ภาพประกอบการตรวจสอบอาคาร จัดทำโดย นายพนิต ศุภศิริลักษณ์ ผู้ตรวจสอบอาคาร บริษัท เพอร์ฟอรั่มแมกซ์ บิวติ้ง เซอร์วิส จำกัด

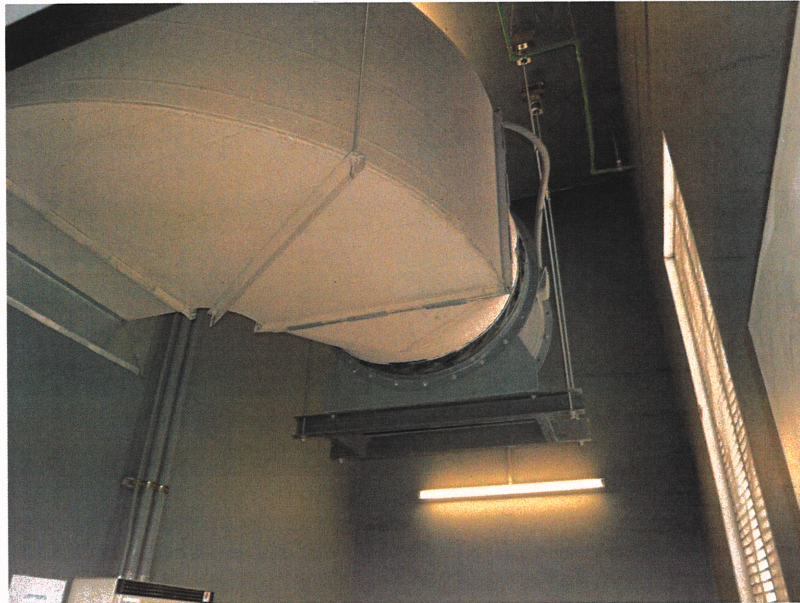
ตรวจสอบและแก้ไขการระบายน้ำที่ห้องงานระบบพัดลมอัดอากาศไม่ให้เกิดการท่วมขัง

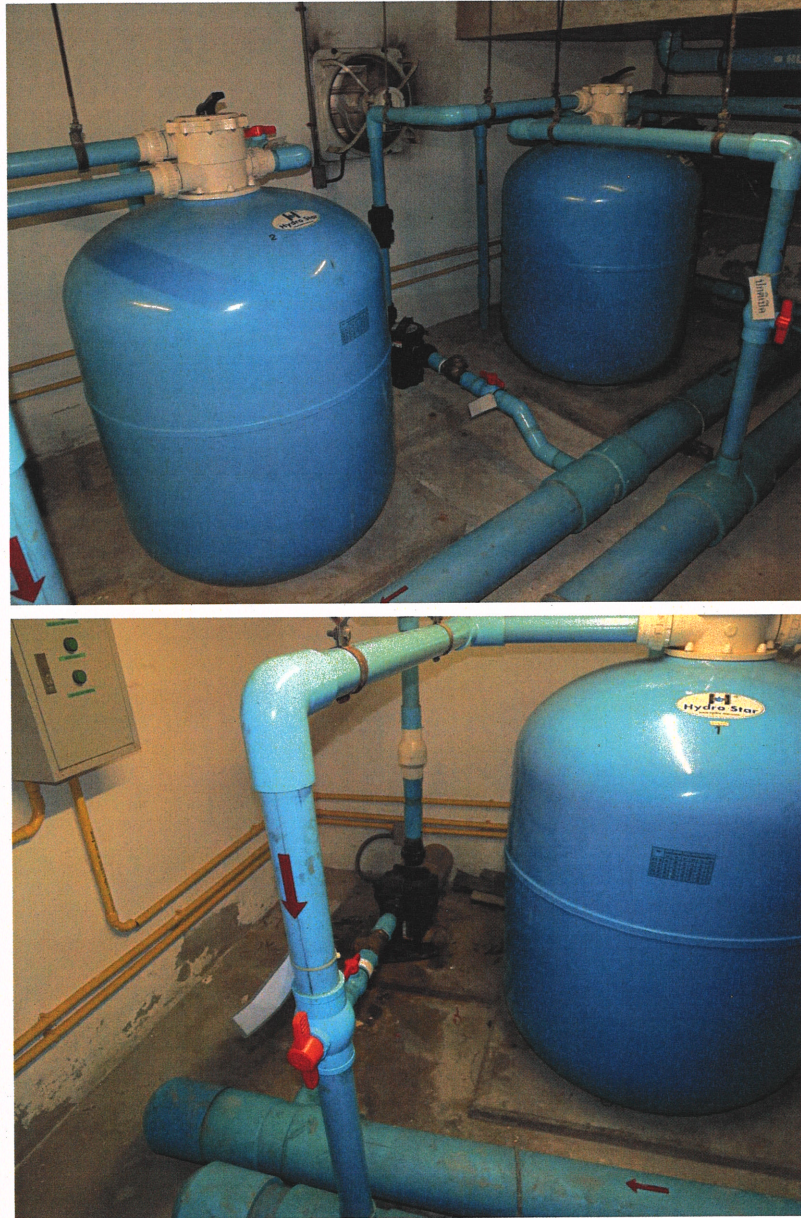
พิจารณาการติดตั้งวางระบายนํ้าที่ห้องงานระบบระวายนํ้าไม่ให้เกิดการท่วมขัง

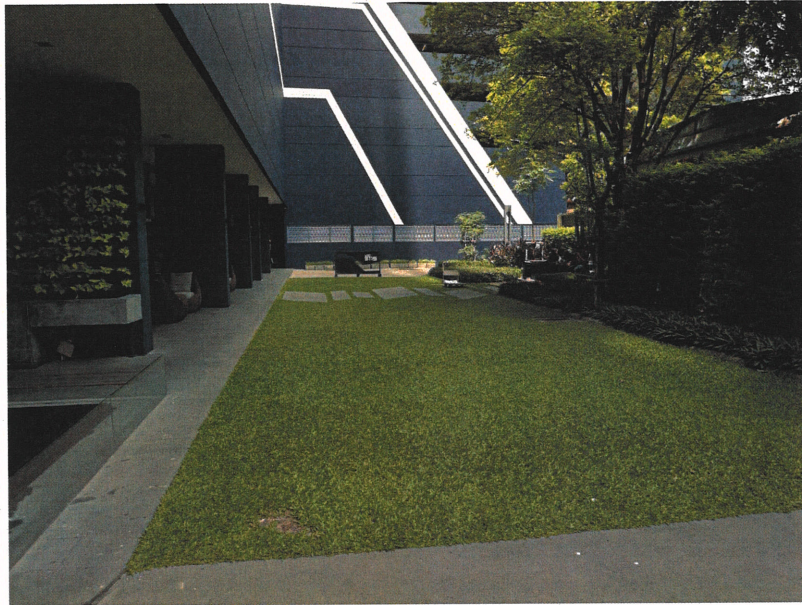
ตรวจสอบ วางแผนการอพยพ และการเข้าช่วยเหลือให้ชัดเจน
เนื่องจากประตูหนีไฟไม่สามารถเปิดกลับเข้าตัวอาคารได้
